質疑応答書

工事名 とちのみ改築工事

とちのみ改築工事 設計図

No. 電気10
19-042

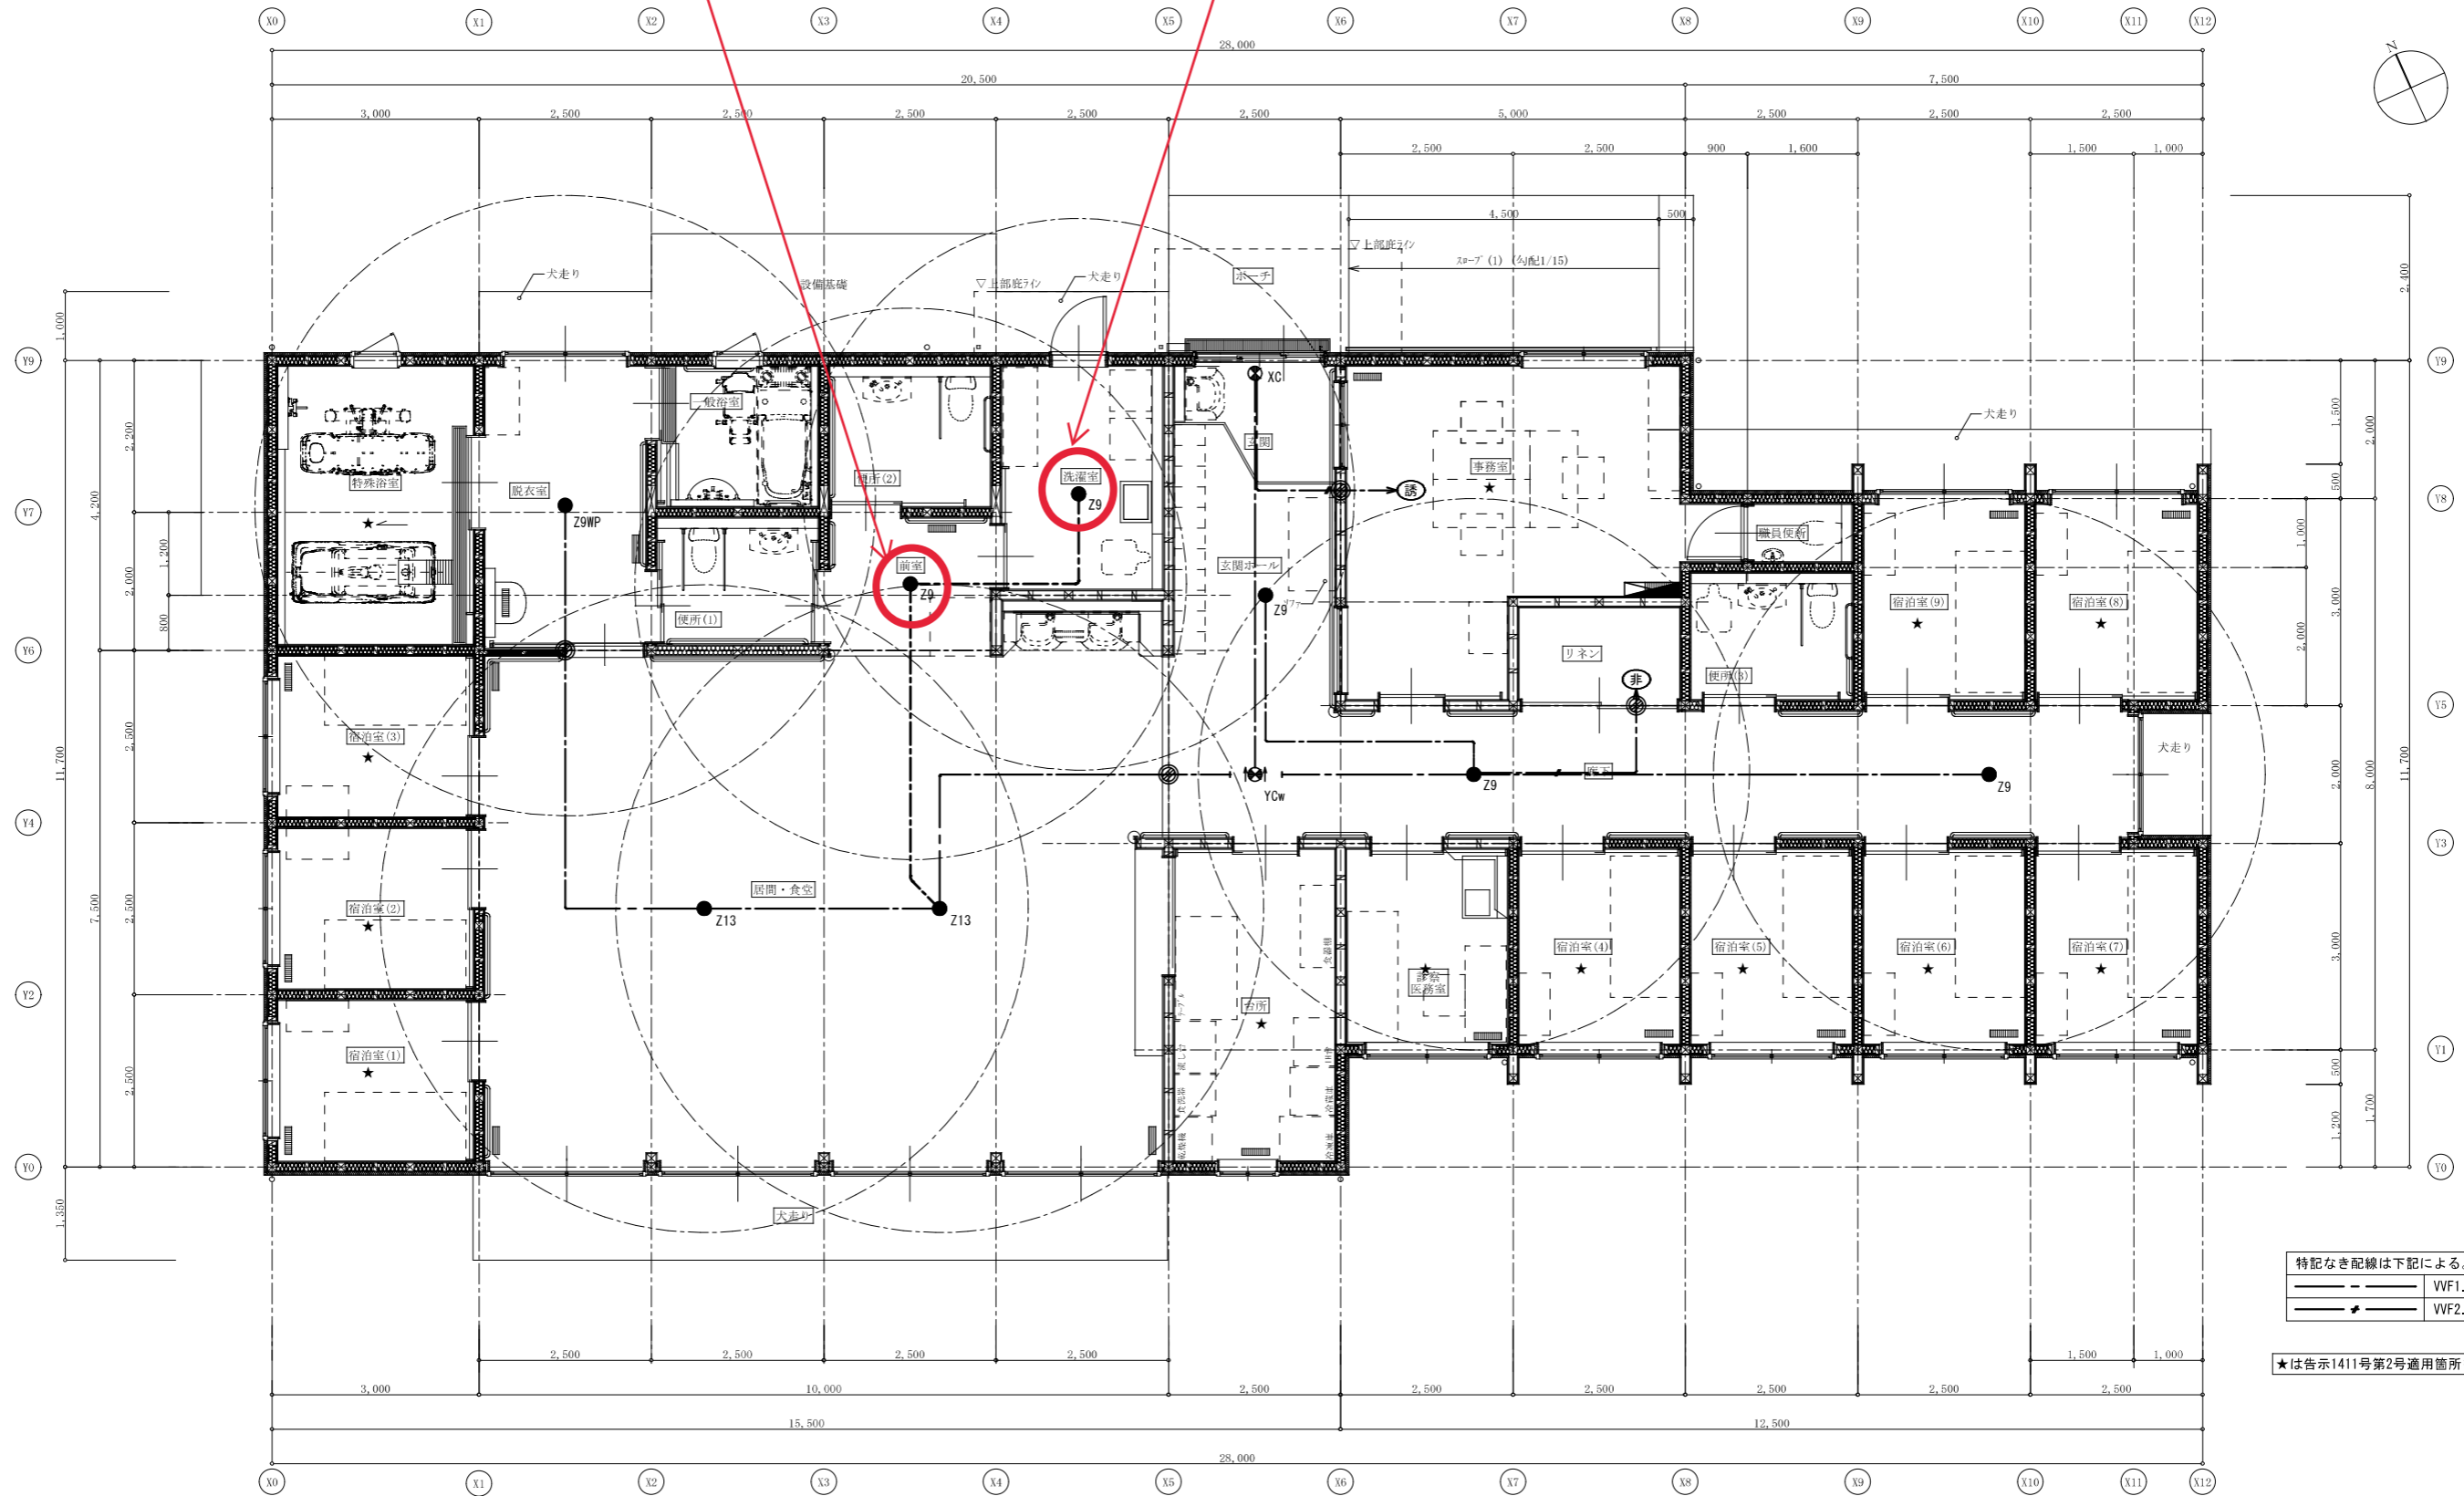
NO	図面番号	質 疑 事 項	回 答
1		入札書と封筒に決まった様式がありますでしょうか。	特に様式はありません。
追加補足事項			
1		外断熱について、参考メーカーの記載がなかったため記載します。 メーカー名：StoJapan株式会社 連絡先：03-5216-1530	
行政指導による変更事項			
1	電気 10	非常用照明について下記の変更を見込んでください。 ・前室1カ所設置 ・洗濯室1カ所設置	
2	電気19, 20	火災通報装置は既設利用ではなく新築建物専用に新設します。 下記の変更を見込んでください。 ・既設の渡り配線は取止め ・火災通報装置新設 ・連動切換スイッチ新設 ・火災通報装置用電源追加	
3	電気 20	自動火災報知設備について、下記の変更を見込んでください。 ・前室に1カ所追加する。 ・便所(1)、(2)、(3)、職員便所は設置無し。	
4	電気 20	防火上主要な間仕切り壁の区画貫通処理について下記の変更を見込んでください。 ・職員便所と宿泊室9の間の壁にも区画貫通処理を行う。	
5	解体 36	既存建物自動火災報知設備について下記の変更を見込んでください。 ・9室分の熱感知器から煙感知器への更新。

前室 非常灯設置

洗濯室 非常灯設置

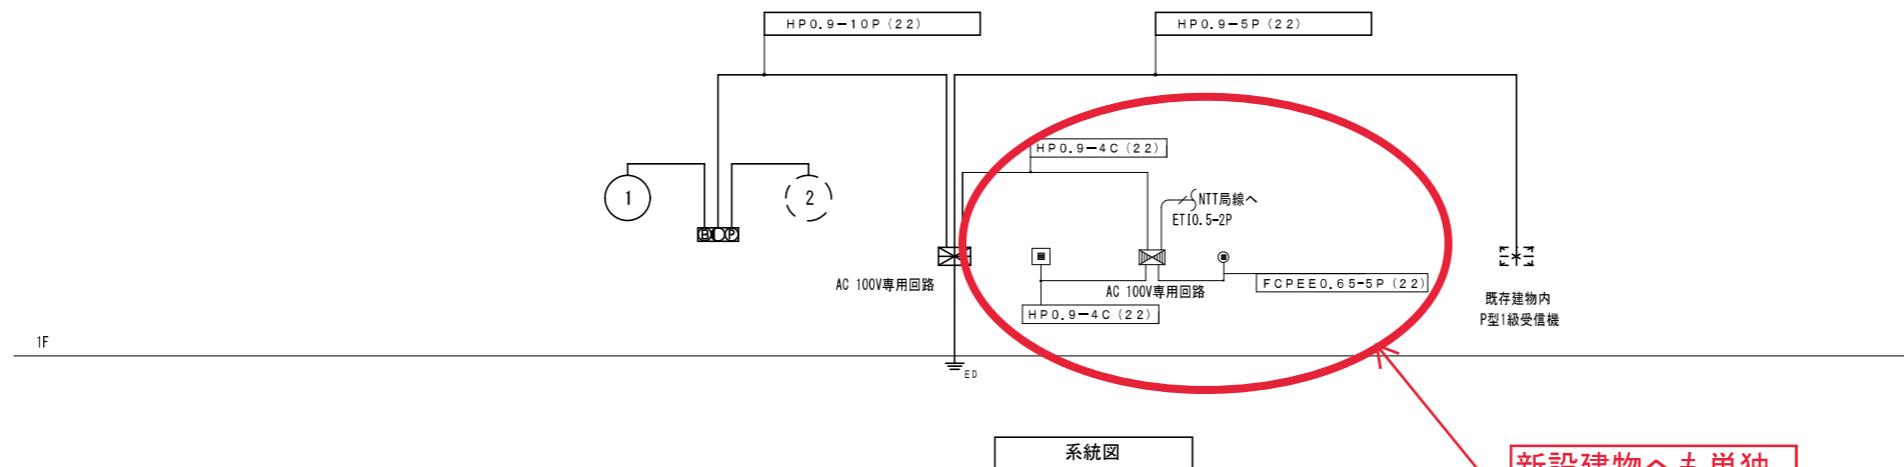
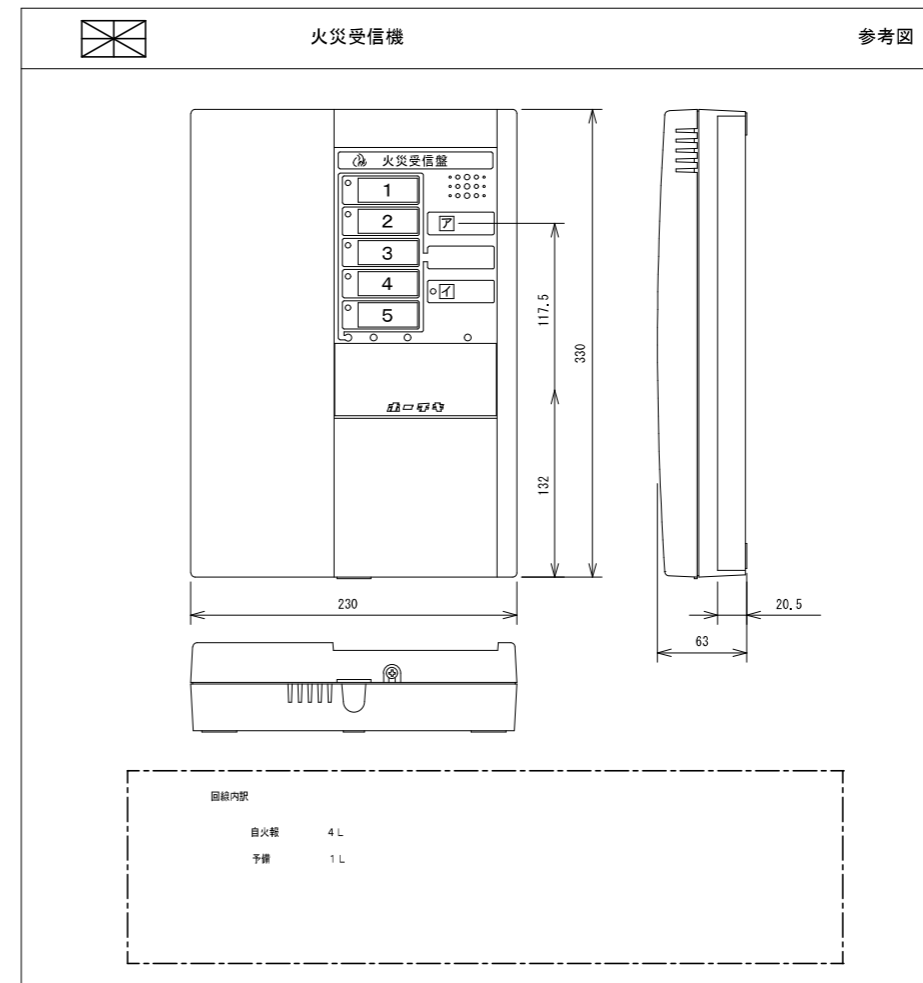
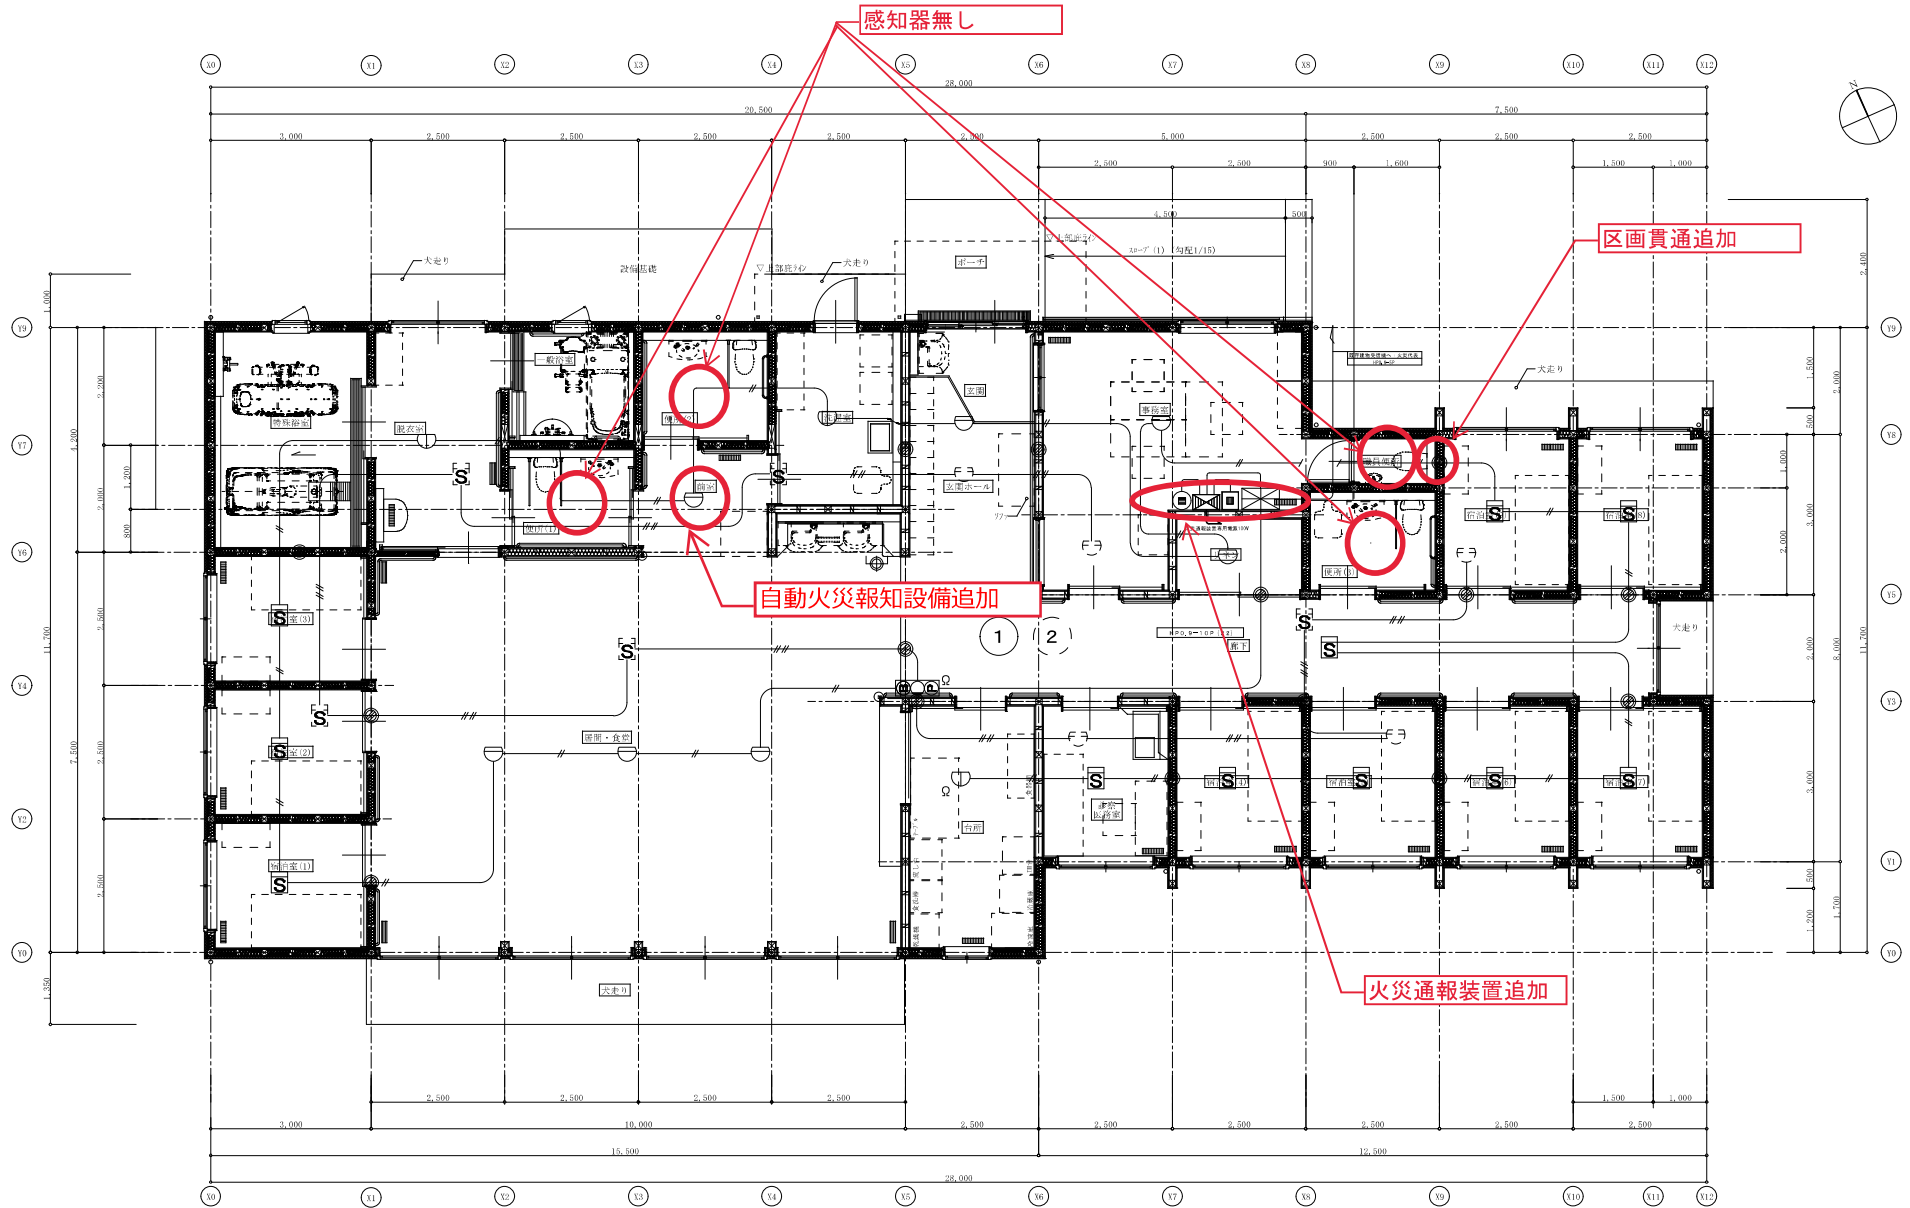
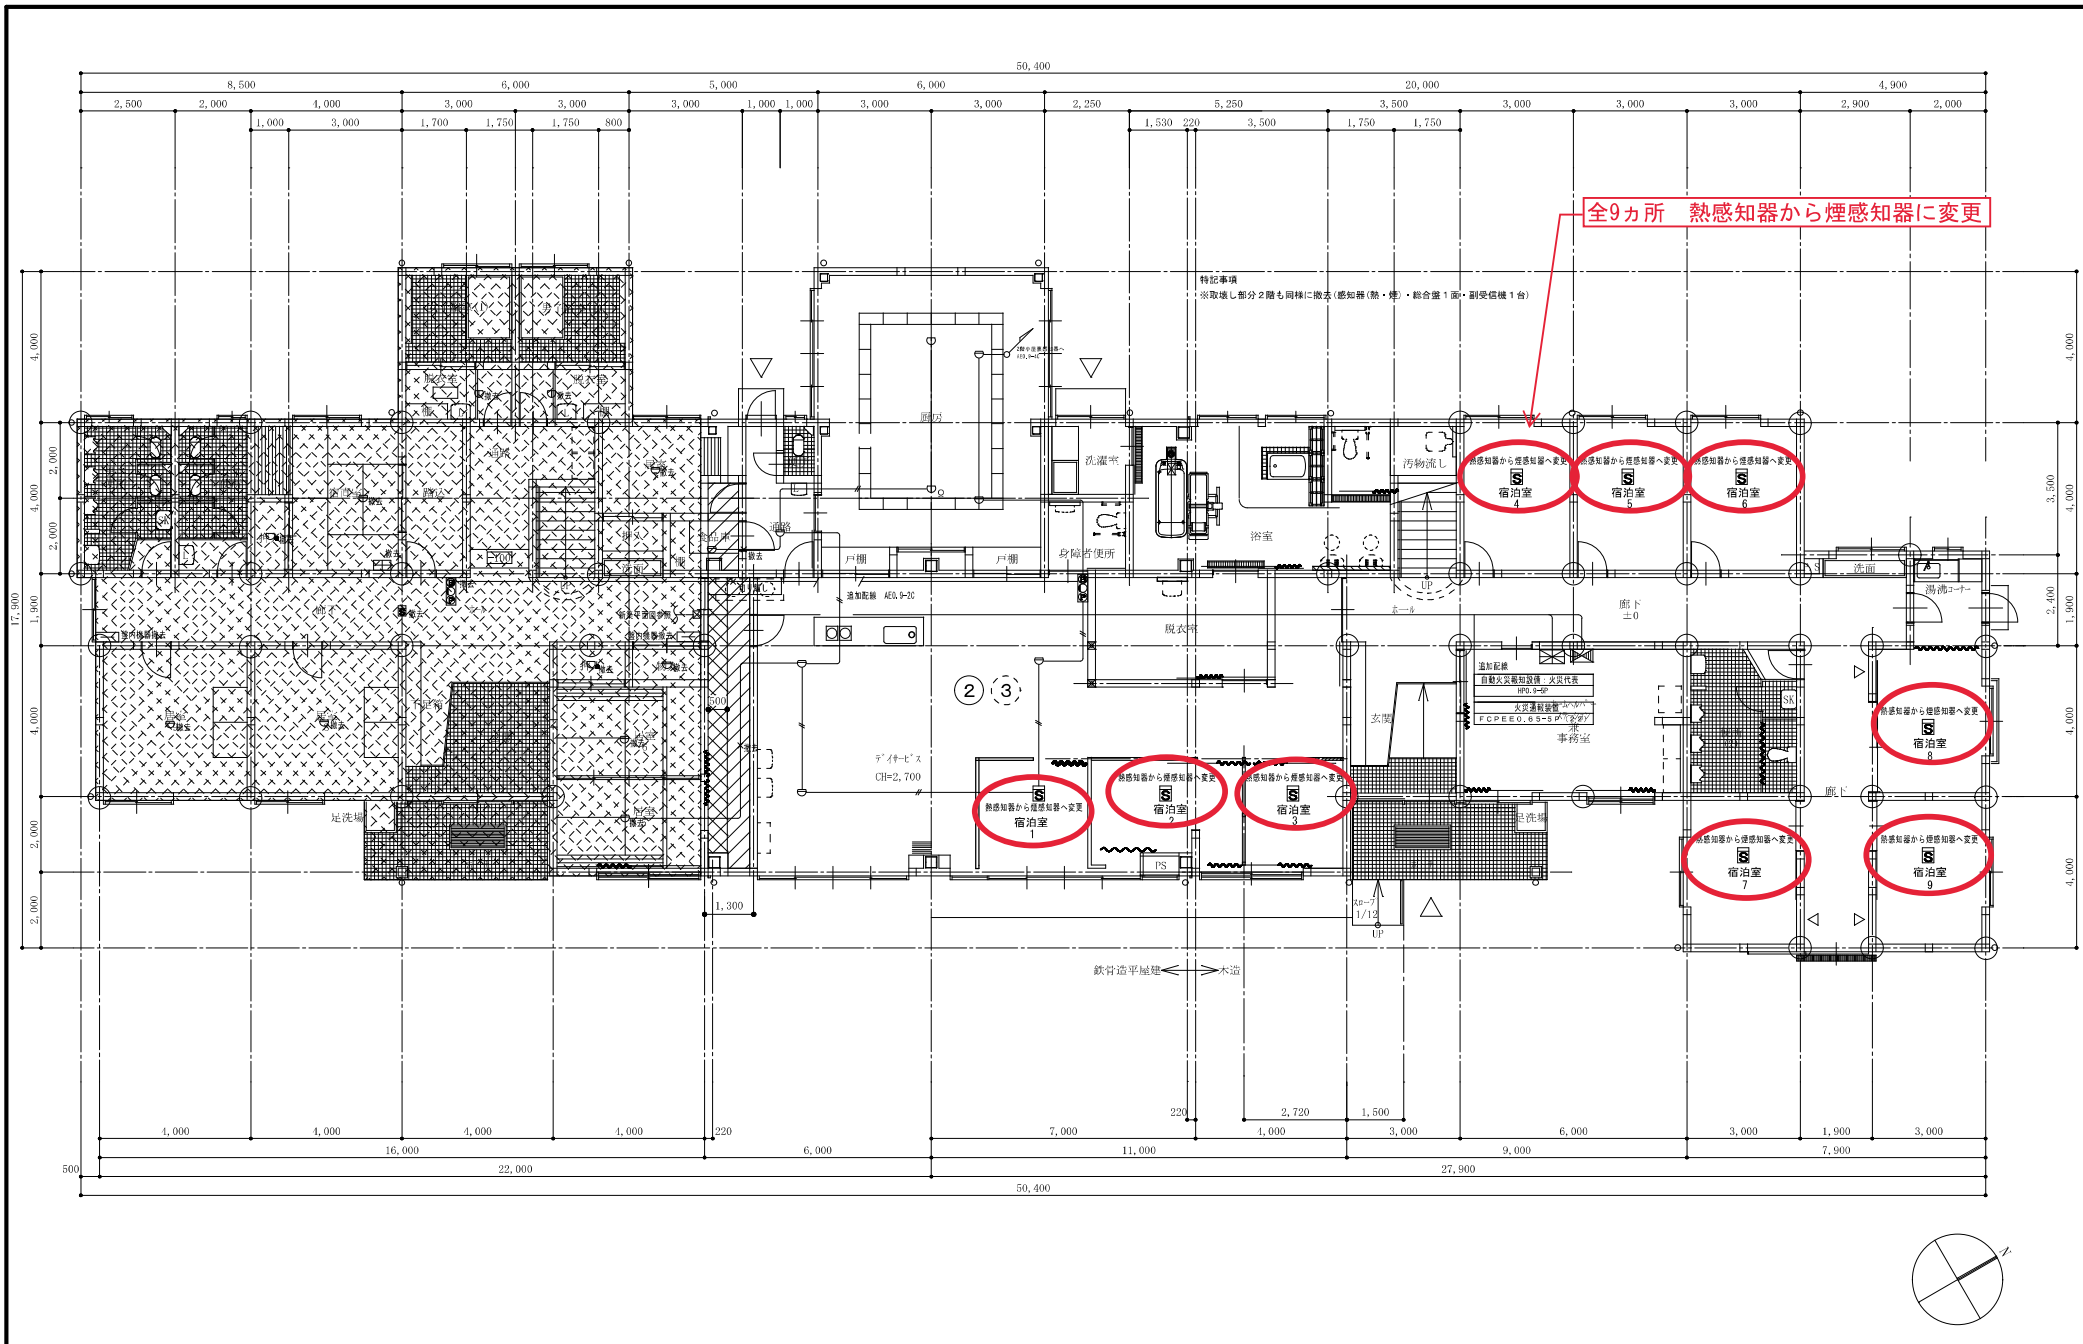
新設建物へも単
 独
 で設置

感知器無し

区画貫通追加

自動火災報知設備追加

火災通報装置追加
